**ÓRGANO DE CONTROL INSTITUCIONAL
MUNICIPALIDAD DISTRITAL DE CASTILLA**

**INFORME DE VISITA DE CONTROL
N° 020-2026-OCI/2407-SVC**

**“OPERATIVIDAD, FUNCIONAMIENTO Y ALMACENAMIENTO
DE LOS SISTEMAS ALTERNATIVOS DE RECOLECCIÓN Y
EVACUACIÓN DE AGUAS DE LLUVIA (SARE) Y CÁMARA
DE BOMBEO DEL DISTRITO DE CASTILLA, PIURA, PIURA –
FENÓMENO EL NIÑO 2026-2027”**

Panel Fotográfico n.º3

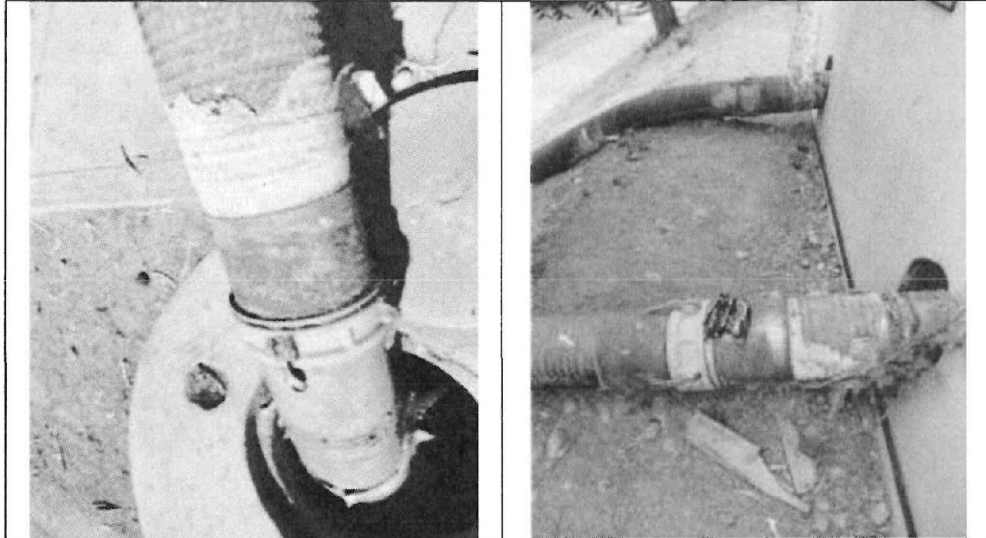
Con respecto al equipamiento de bombeo instalado, la Comisión de control observa que los equipos de bombeo instalados presentan suciedad, polvo, aceites y nidos de aves, lo que evidencia la falta de mantenimiento y limpieza de estos. Además, las casetas no cuentan con fichas de especificaciones técnicas de los equipos de bombeo.

Con respecto a la estructura de las casetas de protección de los equipos de bombeo, la Comisión de Control advierte que, en caso de funcionamiento prolongado el ambiente no cuenta con una ventilación adecuada para la salida de los gases tóxicos del motor hacia el exterior. Además, se verifica que los espacios para maniobrar al interior de una de las casetas son reducidos no permitiendo la adecuada operación y mantenimiento de los equipos.

Fotografía n.º5: ambiente no cuenta con una ventilación adecuada para la salida de los gases tóxicos del motor hacia el exterior. Además, los espacios para maniobrar al interior de la caseta son reducidos

Fotografía n.º6: se observa que los equipos de bombeo instalados presentan suciedad, polvo, aceites y nidos de aves

Panel Fotográfico n.º 5

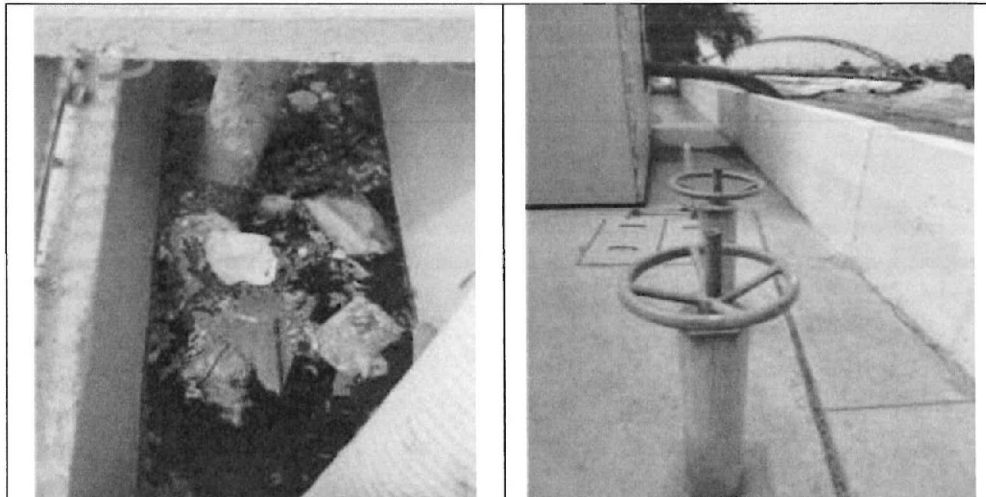
Fotografía n.º 9: La imagen muestra que el canal de drenaje se encuentra obstruido lleno de sedimentos, residuos sólidos y con agua que provendría del sistema de alcantarillado sanitario en las cuentas de recolección de las aguas de lluvia.

Fotografía n.º 10: En la imagen se muestran los volantes de hierro fundido los cuales no giran el vástago de hierro fundido de la compuerta metálica por la falta de limpieza y lubricación de sus componentes.

Panel Fotográfico n.º8

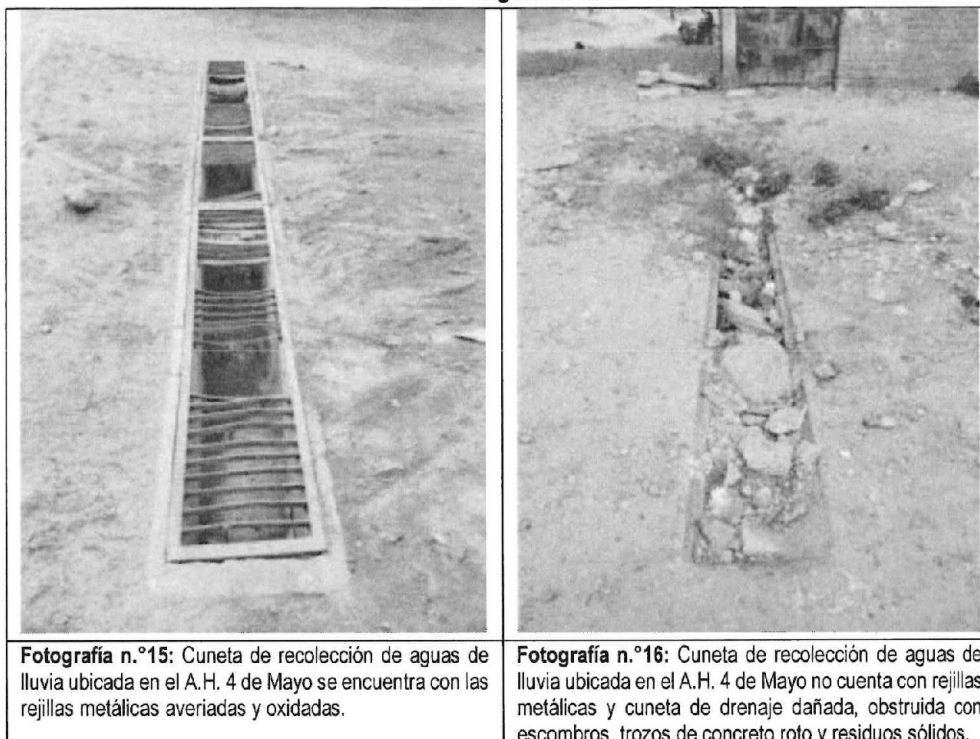
La Comisión de Control verificó que, las canaletas de recolección de las aguas de lluvia, se encuentran totalmente obstruidas con sedimentos, lodos y residuos, impidiendo que las aguas de lluvia se trasladen hacia el tanque de tormentas; asimismo, las rejillas metálicas existentes se encuentran oxidadas, deformadas, y otras canaletas no tienen rejillas metálicas, lo que evidencia que el sistema de evacuación de las aguas pluviales no presenta actividades de mantenimiento ni preventivo ni correctivo, encontrándose el SARE en estado inoperativo para enfrentar las lluvias intensas del Fenómeno El Niño 2026-2027.

Panel Fotográfico n.º11

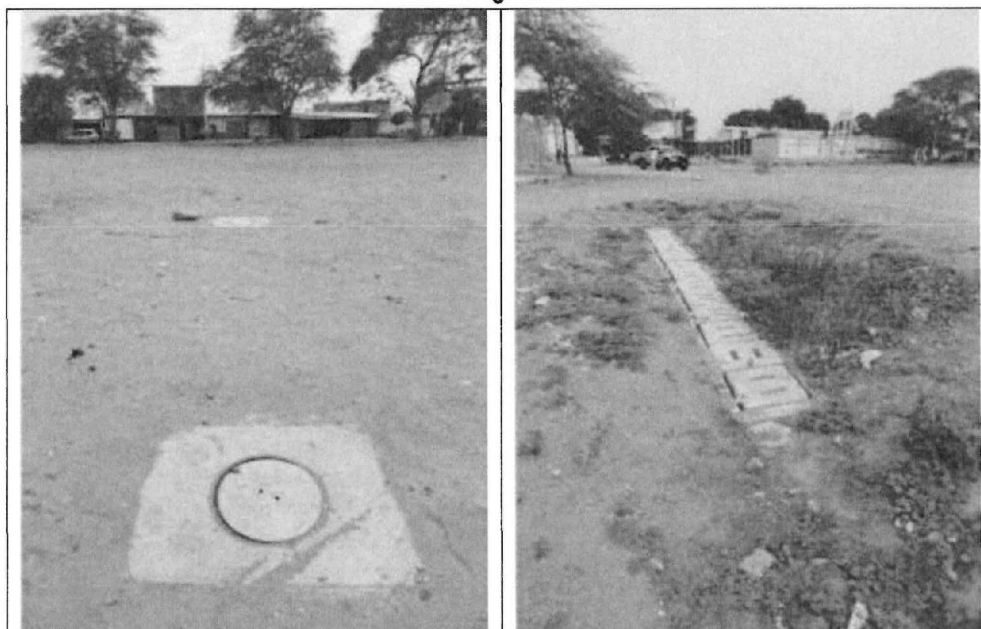
Fotografía n.º21: Lugar donde se ubica el SARE en el A.H. El Indio, en el cual se observa la salida del tanque de tormentas, el terreno arenoso se encuentra sin pavimentar no presenta los equipos de bombeo instalados ni cuentan con una estructura de resguardo durante su funcionamiento.

La Comisión de Control constató que el SARE del A.H. El Indio y A.H. Las Brisas, no cuenta con el equipamiento de bombeo instalado, ni se ha previsto la colocación de una estructura de resguardo para los equipos, el área donde funcionaría las bombas y la cámara de captación de las aguas de lluvia presenta sedimentos alrededor. La situación descrita evidencia condiciones inadecuadas del sistema que no asegura una respuesta rápida y continua ante la ocurrencia de lluvias intensas por el Fenómeno El Niño 2026-2027.

Panel Fotográfico n.º16

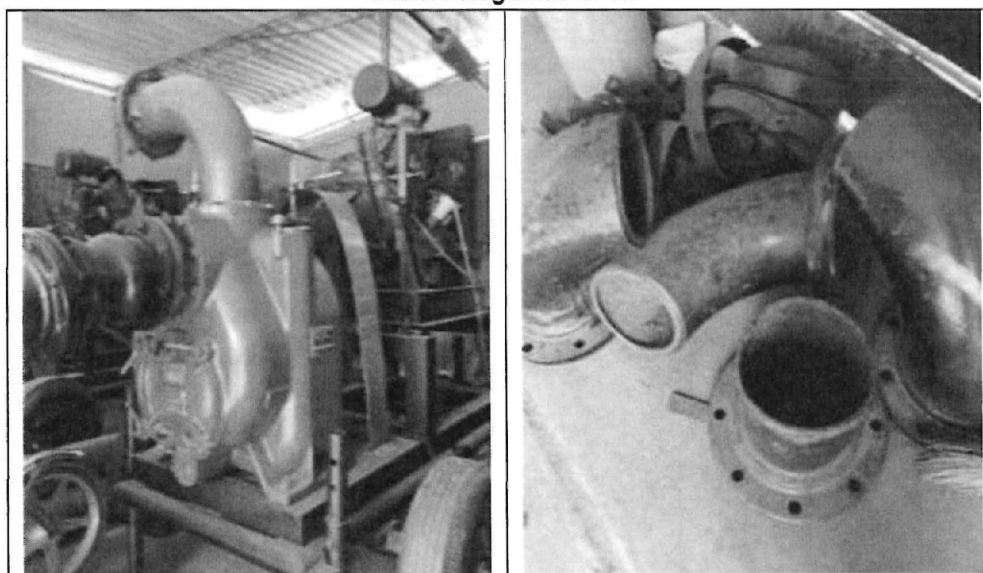
Fotografía n.º31: Codo bridado de 90° de hierro dúctil sin su empaquetadura y se encuentra desconectado

Panel Fotográfico n.º19

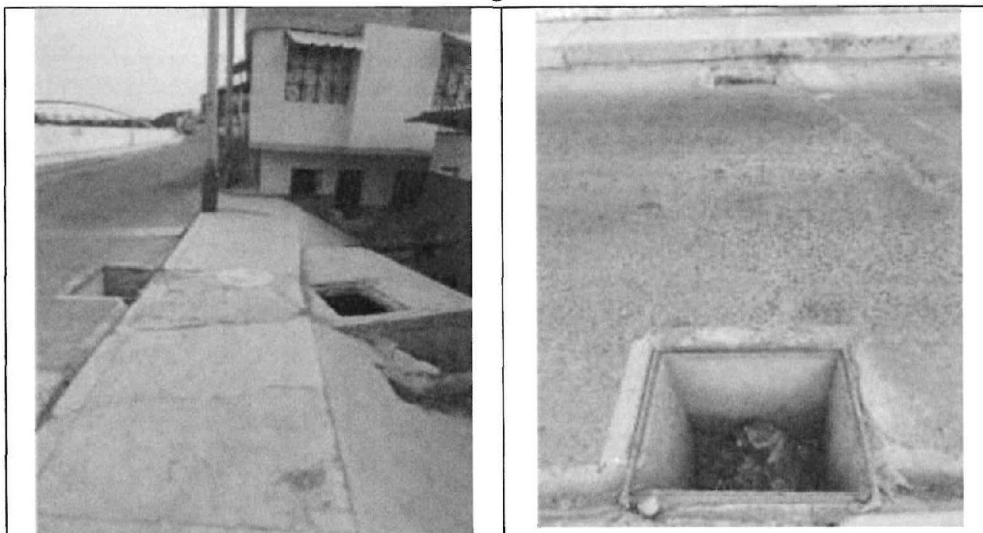
Fotografía n.º37: Se observa que la cámara de maniobras presenta tapas faltantes. Esta situación representa un peligro significativo para los peatones, ya que genera el riesgo de tropiezos, caídas o lesiones.
